**Relatório de Fiscalização 106/2022**

FISCALIZAÇÃO NOS SISTEMAS DE ÁGUA E ESGOTO

**RELATÓRIO DE FISCALIZAÇÃO TÉCNICA DOS SISTEMAS DE ÁGUA DO MUNICÍPIO DE
ATIBAIA**PRESTADOR: **SANEAMENTO AMBIENTAL ATIBAIA****Verificação de Não Conformidades**

Americana, maio de 2022

Foto 8 - Planilha de controle de vazão

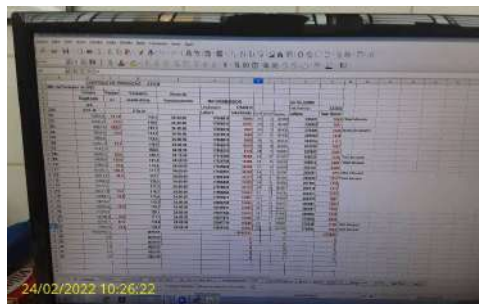
Foto 3 - Planilha de monitoramento dos parâmetros básicos de operação da ETA

Foto 7 - Tanques de cloro gás
